Von: B.Beck@telekom.de <B.Beck@telekom.de>
Gesendet: Montag, 21. August 2023 08:05
An: Stadtentwicklung <Stadtentwicklung@schwaebisch-gmuend.de>
Betreff: Schwäbisch Gmünd BebPI Neue Feuerwehr Hutwiesen | Südwest22_2023_59429

In Punkt 1.11 der Planungsrechtlichen Festsetzungen des Bebauungsplanes Nr. 620 B "Neue Feuerwehr Hutwiesen" wird die unterirdische Verlegung von Telekommunikationslinien (TK-Linien) festgelegt. Dieser Forderung widersprechen wir mit folgender Begründung:

AT/Vh-Bez.: Kein aktiver Auftrag		AT/Vh-Nr.: Kein aktiver Auftrag	
TI NL	Südwest		
PTI	Stuttgart		
ONB	Schwäbisch Gmünd		
Bemerkung:	AsB	8	
	VsB	7171A	Sicht
	Name	Beck.Bernd P1122 #15.0	Maßstab
	Datum	21.08.2023	Blatt
		Lageplan	1:1250
			1

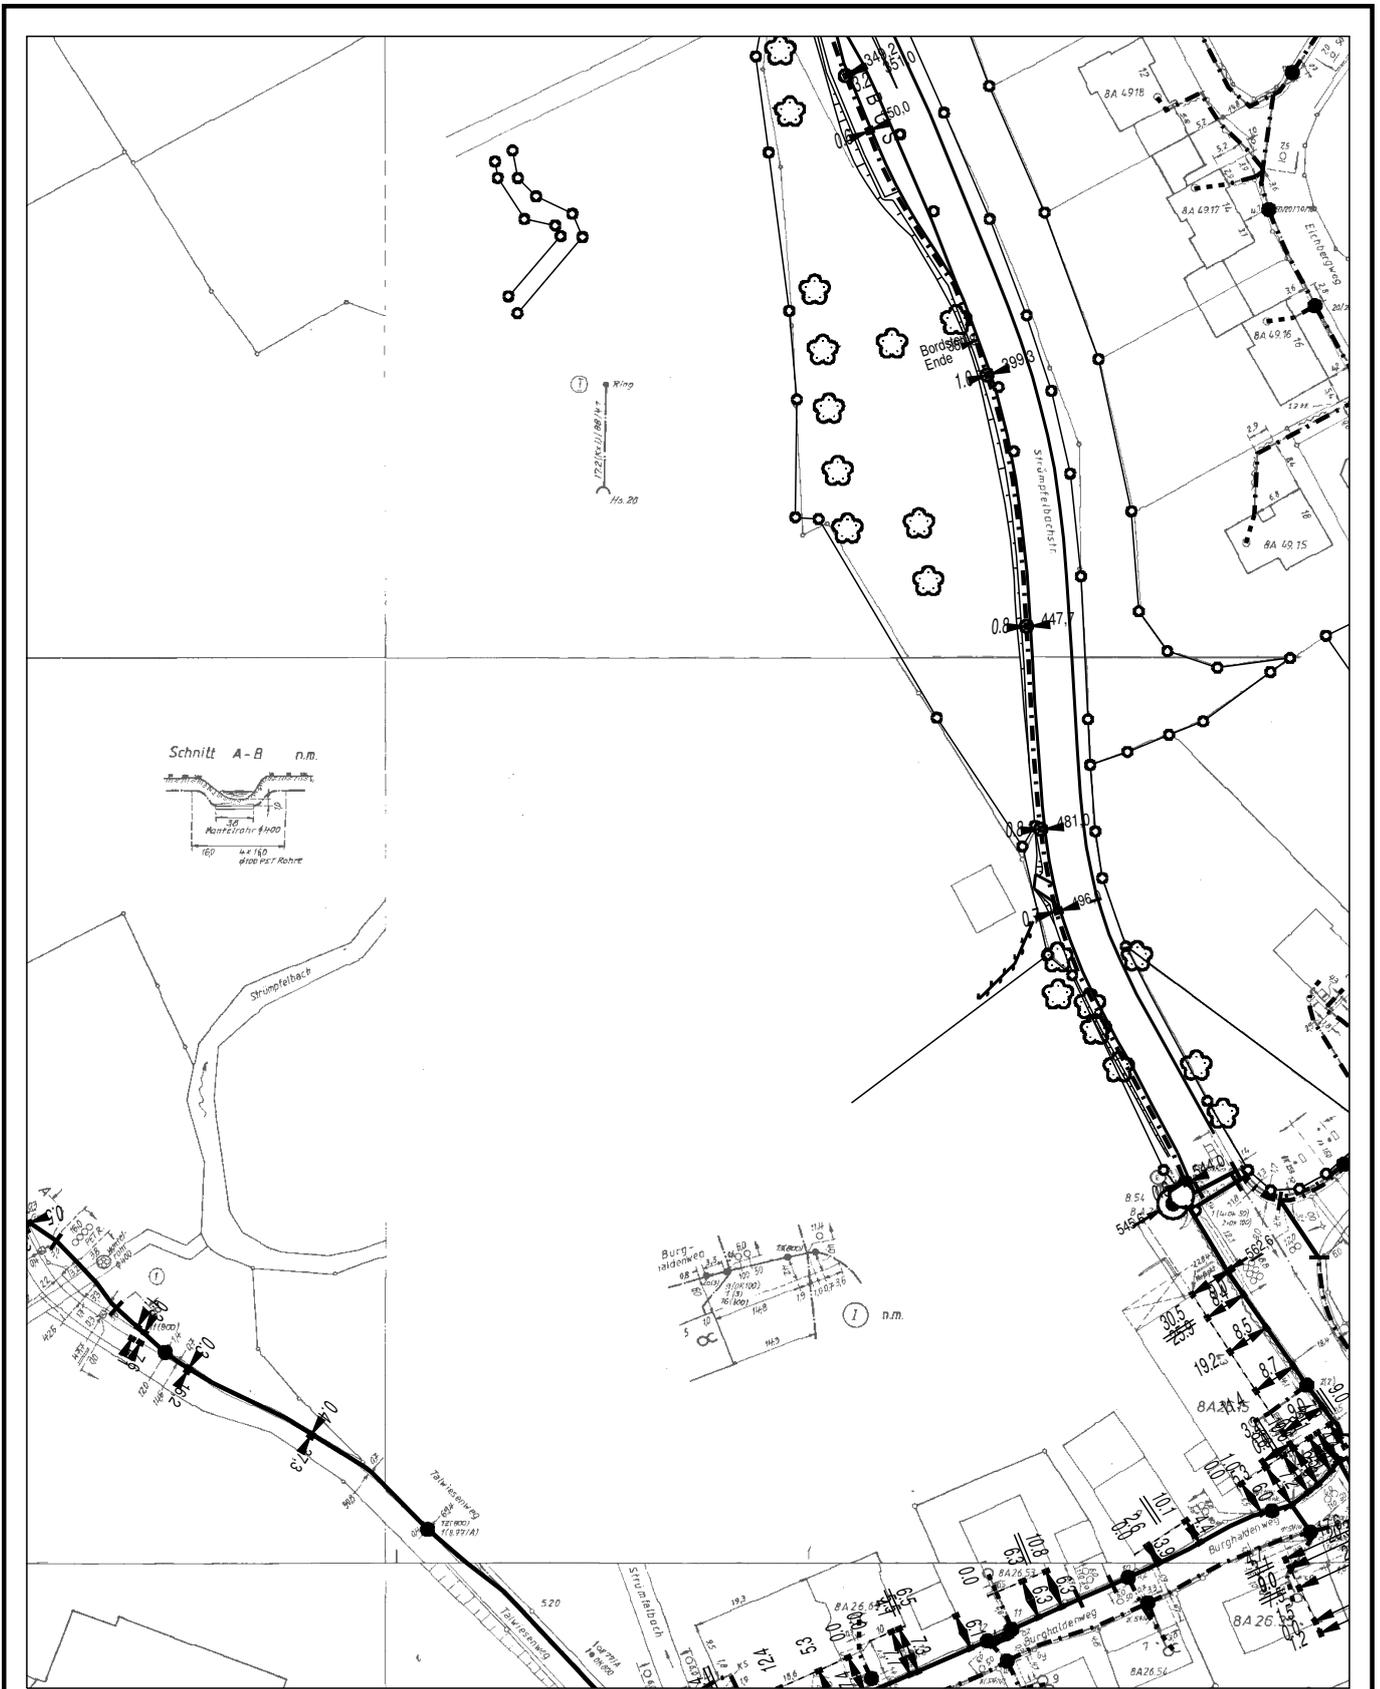
Im Planbereich befinden sich Telekommunikationslinien der Telekom, die aus beigefügtem Plan ersichtlich sind.
